**« Projet de restructuration du domaine skiable de Courchevel / la Tania :
secteur Courchevel Moriond – 1650 »
présenté par la commune de Saint-Bon-Tarentaise,
sur la commune de Saint-Bon-Tarentaise (Savoie)**

**Avis de l'Autorité environnementale
sur le dossier d'enquête préalable à la déclaration d'utilité
publique,
présentant le projet et comprenant l'étude d'impact**

Avis P n° 2014-861

émis le 19 mars 2014 -n°407

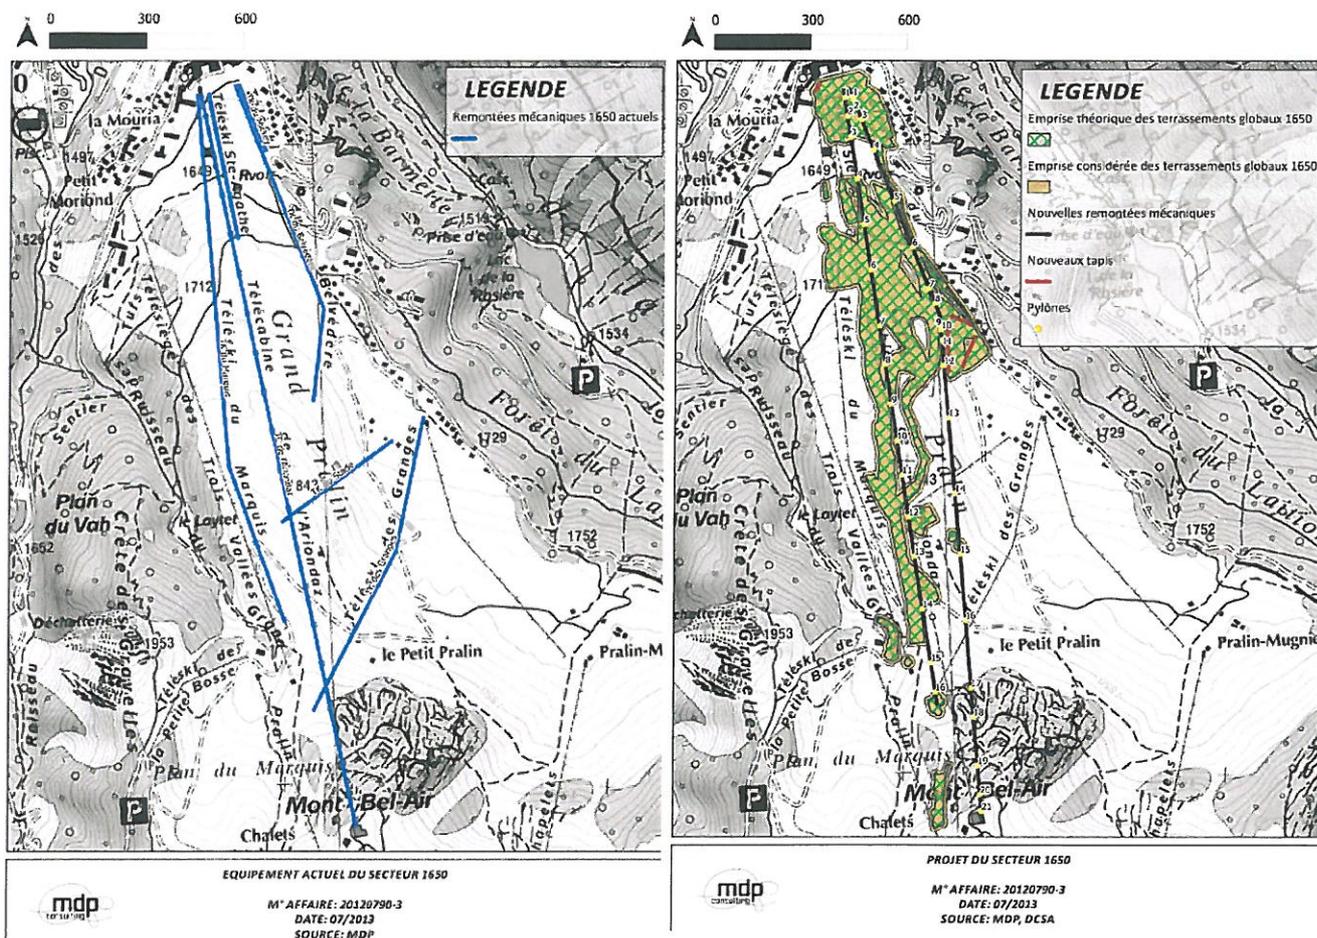
Le détail de ces aménagements n'est pas présenté dans l'étude d'impact.
